改善箇所説明図

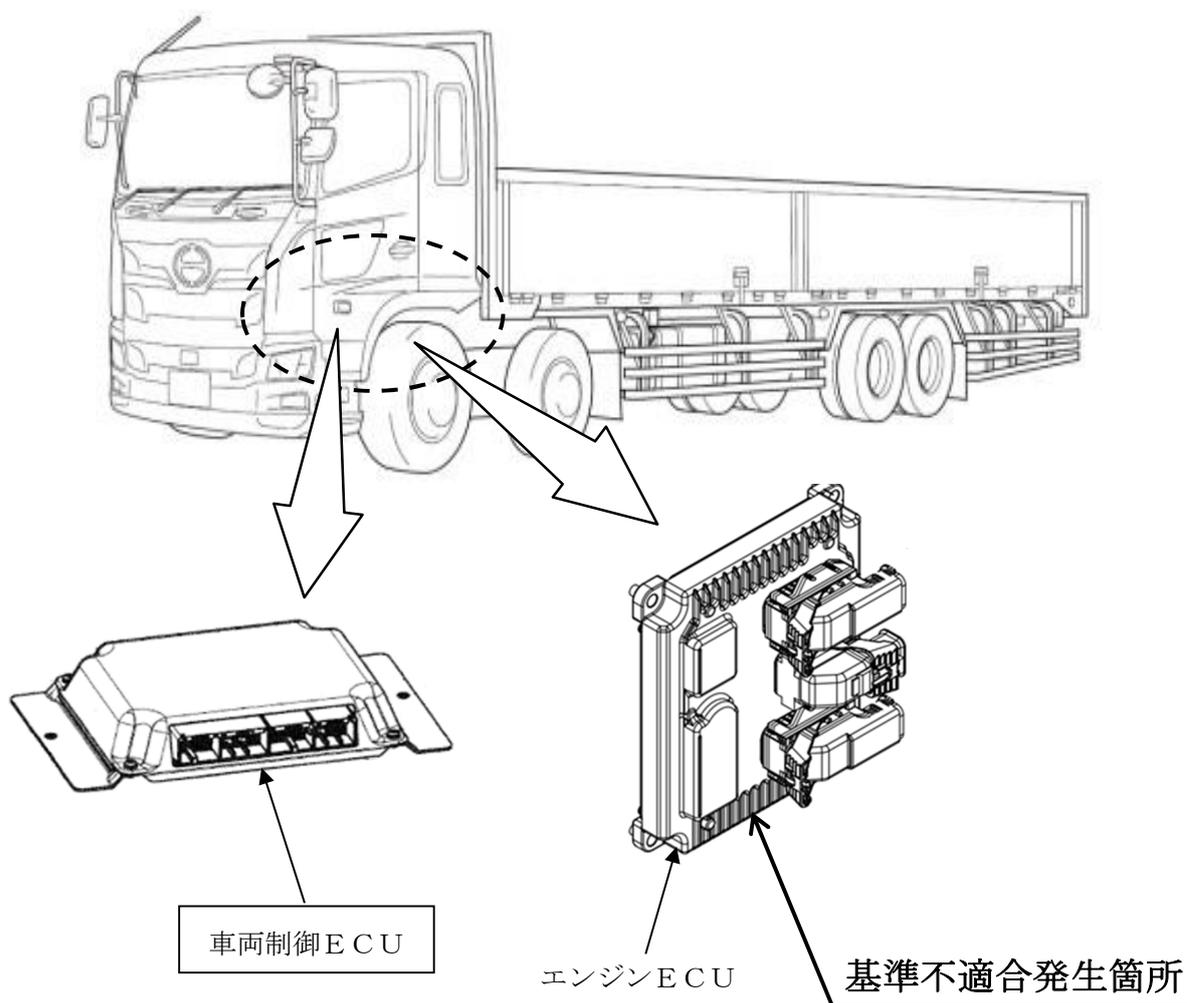
注：□はプログラムを書き換える部品を示す。

車両制御ECUにおいて、制御値の書き込みプログラムが不適切なため、エンジンECUに誤った車両識別番号（VIN）が書き込まれることがある。そのため、故障診断ツールにて車両識別番号を表示できず、保安基準に適合しないおそれがある。

全車両、車両制御ECUのプログラムを対策仕様書き換える。

識別：改善済車両には運転者席側ドア開口部のシリアルナンバープレートの左下に
黒色ペイントを塗布する。
